Dotyczy: postępowania o udzielenia zamówienia publicznego, prowadzonego w trybie podstawowym pn.: „Modernizacja budynku Szkoły Podstawowej w Królowej Górnej”.

I. WYJAŚNIENIE TREŚCI SPECYFIKACJI WARUNKÓW ZAMÓWIENIA

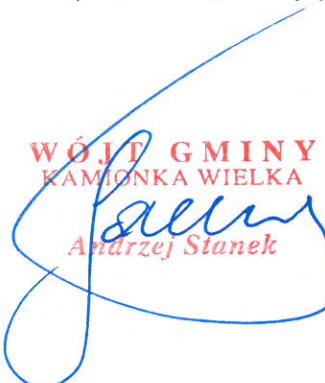
Proszę o wyjaśnienie jaki zamawiający przewidział materiał do termomodernizacji budynku tzn. jaka grubość i jaki dokładnie współczynnik lambda styropianu-bez tych informacji nie ma możliwości wyceny.

Ściany budynku ocieplić tzw. metodą lekką mokrą, przy użyciu styropianu twardego, samogasnącego typu EPS70-038 grubości 15 cm.
